INFORME DE AUDITORIA AMBIENTAL

M/71 – Modificación de contrato 30/09/2024.

“Construcción de Doble Vía en Ruta 5, tramo 133K300 a 175K600 y rehabilitación del tramo 175K600 – 182K587.”

Fecha informe: 17/11/2025

Foto 12.1-5, P03. Taller mecánico, sector envasado para
alojar tarrinas con lubricantes.

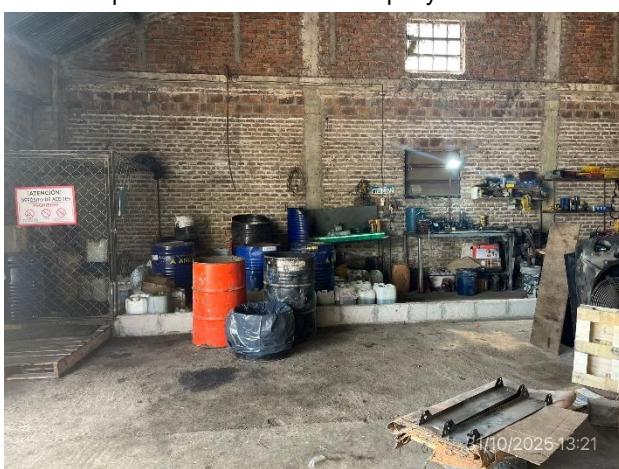
Ref.	Descripción	Requisito
04	En el obrador de RCA SA – P03 – el sector envallado previsto para alojar tarrinas de lubricantes y productos peligrosos tiene capacidad insuficiente. En consecuencia, hay tarrinas de lubricantes y baterías fuera del sector previsto	Apartado 10.2 del MAV 1998.
Situación actual: cumplido		
Evidencia: Foto 12.1-5, Foto 12.1-6
